## Revideringsblad 2019 – SBF 1021:2

### Anvisningar för orienterings- och serviceritningar för brandlarm och för utrymningslarm med talat meddelande

Detta revideringsblad är en ändring i SBF 1021:2 och gäller från 2019-01-01.

Figur 5 Exempel på situationsplan

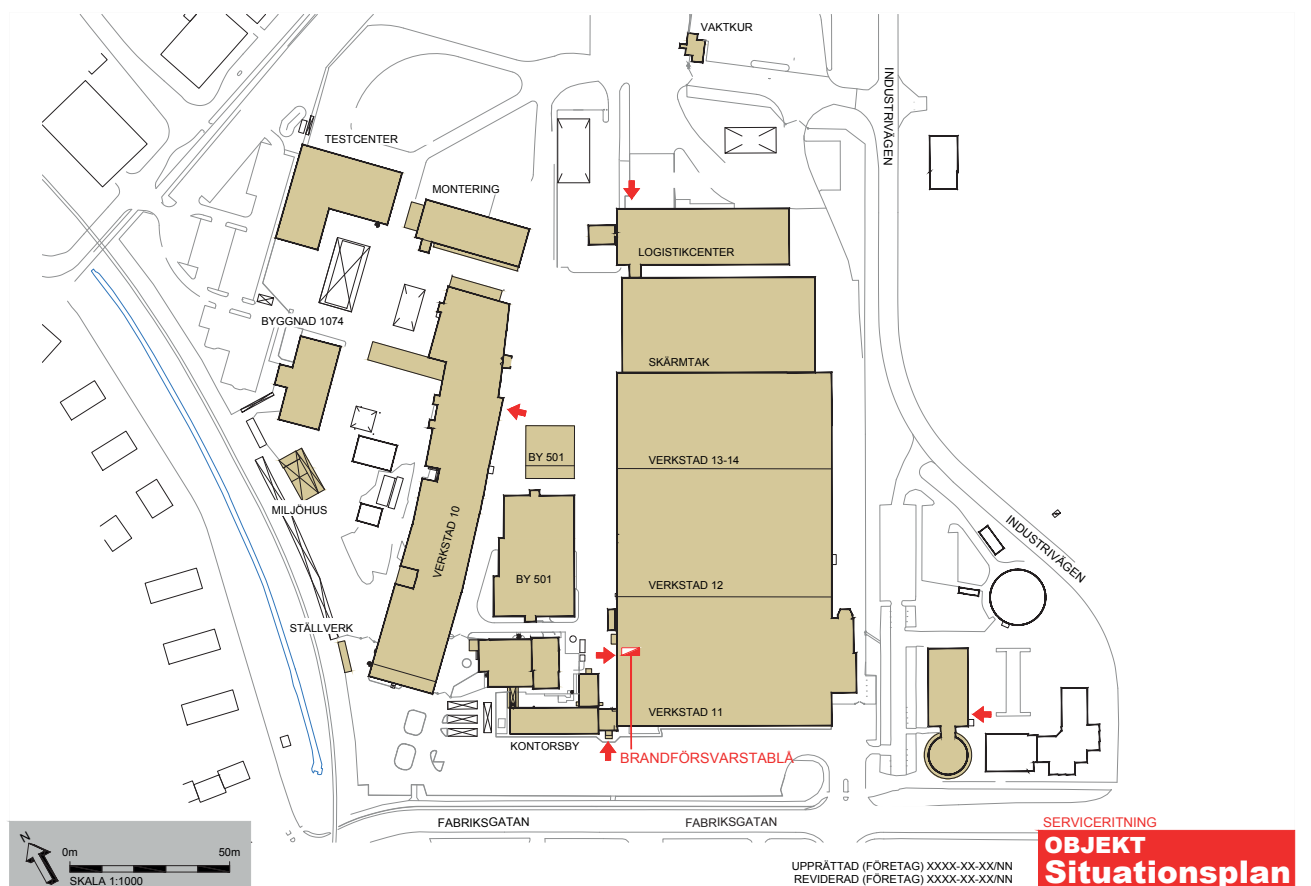
- Teckenstorleken på gatunamn är inte angiven för orienterings- och serviceritningar men bör vara samma som övriga, 2,5 mm, vilket medför ändring i Figur 5, Figur 7 och Bilaga E.
- Enligt avsnitt 4.2.2.3 ska hänvisningar anges till *bladnummer* vilket blivit fel i exempelritningarna A1 och A2 i Bilaga A. Under sektionsnummer 10 och 11 ska hänvisning anges till *blad 1–3*.
